DODATEK Č. 2

SMLOUVY O DÍLO na akci „Opravy a rekonstrukce vybraných SSO“

Stavba vícepráce: „SAKO Brno, a.s.-SSO Josefy Faimonové – stavební úpravy a přeložka VO“

SITUACE STAVEBNÍCH ÚPRAV M 1:200

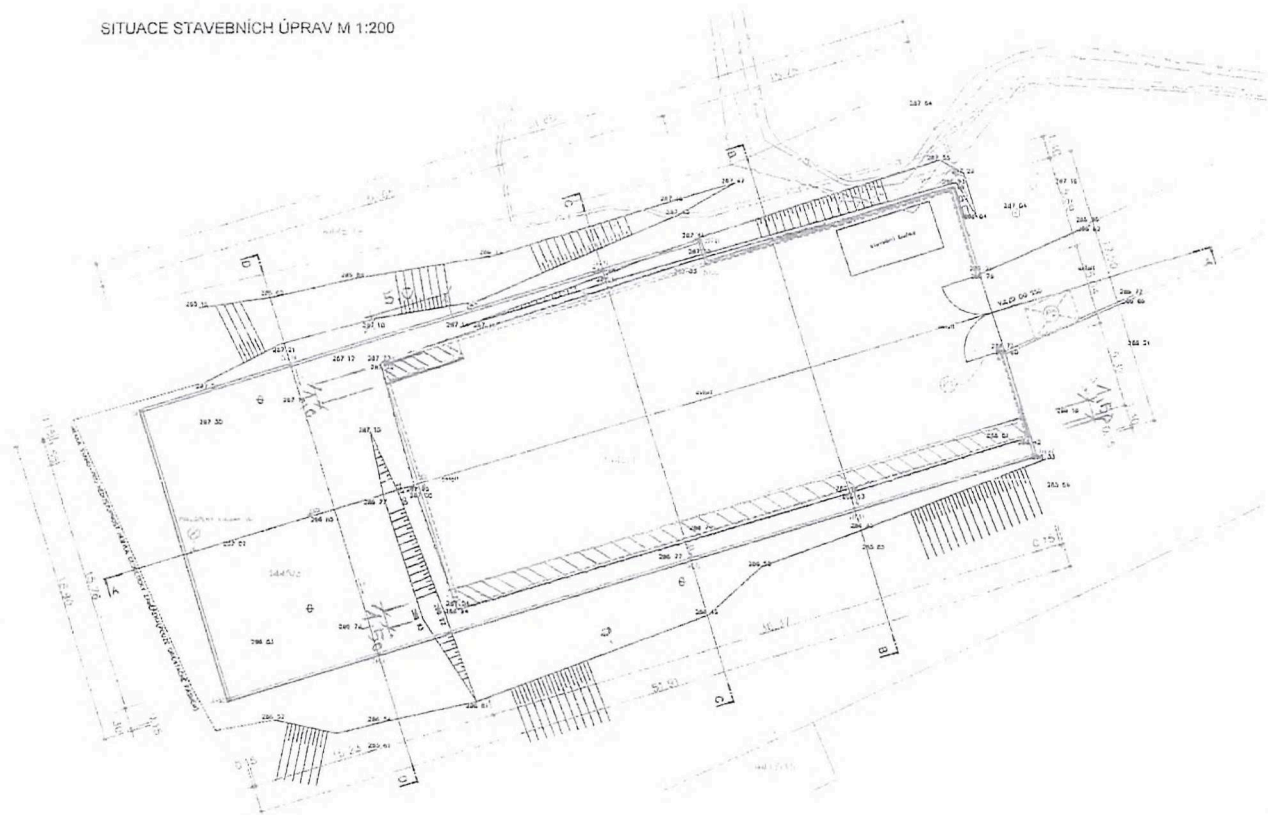
Na stavbě v průběhu provádění zemních prací při odkopávkách horniny tř. 3 a 4 pro vytvoření zemní pláně, její zhutnění a následné odzkoušení na požadovanou hodnotu únosnosti pláně, dle projektové dokumentace $E_{def} = 45 \text{ Mpa}$ se zjistila její neúnosnost (nevyhovující hornina v podloží). Odborná laboratoř GEOSTAR s.r.o. zkonstatovala neúnosnost pláně a navrhla řešení. Odebrat min. 30 cm nevyhovující horniny a nahradit ji vrstvou dobře zhutnitelné štěrkoctí fr. 0 -32 v tl. min. 30 cm.

Ve spodní části stávající zpevněné plochy, na kterou se mělo plynule stavebně navazovat , byly na jejím okraji objeveny ve vozovce široké trhliny a deformace , bylo proto dohodnuto popraskaný okraj vozovky v šířce 1,5 m odříznout, vybourat a provézt novou konstrukci vozovky zpracovanou v projektové dokumentaci .

Plocha sanace : $36,37 \times 1,30 + 20,82 \times 1,55 + 15,23 \times (1,55 + 15,75 + 1,30) = 362,83 \text{ m}^2$

Oprava porušené stávající vozovky: $36,37 \times 1,50 + 1,00 \times 5,00 = 59,55 \text{ m}^2$

Celková plocha pro sanaci štěrkoctí v tl. 2 x 15 cm : $(362,83 + 59,55) \text{ m}^2 = 422,38 \text{ m}^2$

Sanace odkopu nevhodné zeminy: $422,0 \text{ m}^2 \times 0,30 + 59,5 \times 0,30 = 144,45 \text{ m}^3$

VZOROVÝ PŘÍČNÝ ŘEZ M 1:50

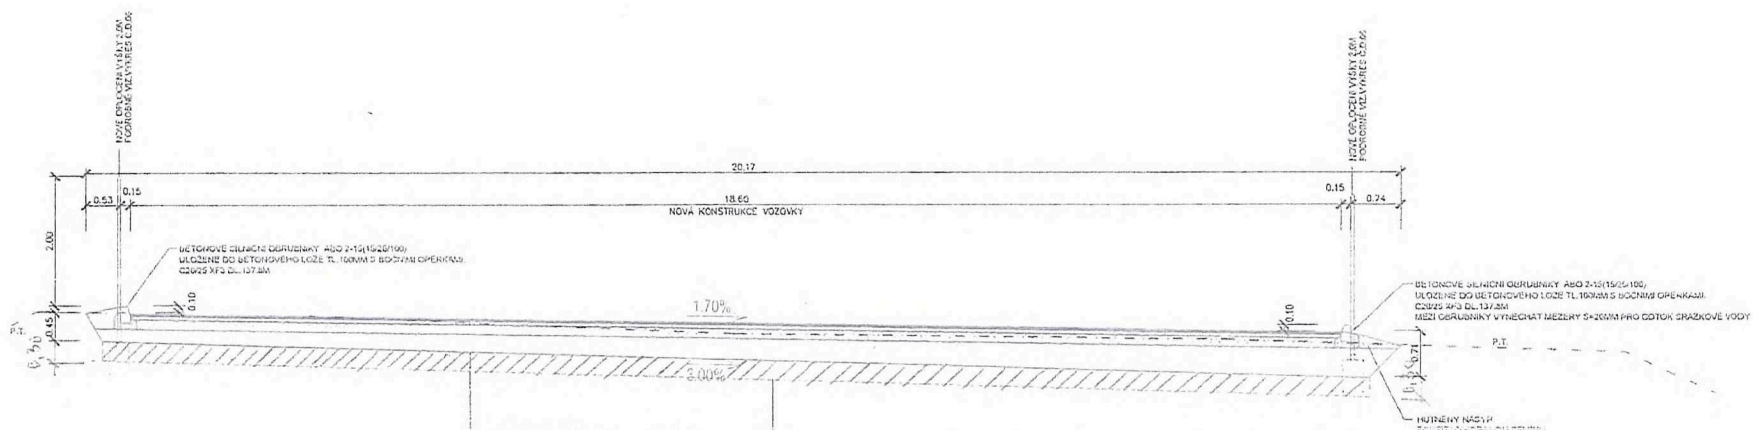
FOKUS SE PŘI REALIZACI ZJISTI NEVHODNÁ ZEMINA V ÚROVNI NOVE ZEMNÍ PLANE
INELZE DOSAHNOUT ZHUTNĚNÍ EDEF 2=45MPa BUDE NUTNĚ ODEBRAT NEVHODNOU ZEMINU V TL.300MM
A NAHRADIT JI ZEMINOU VHODNOU TAK, ABY BYLO DOSAŽENO MODULU PŘETVARNOSTI EDEF 2=45MPa
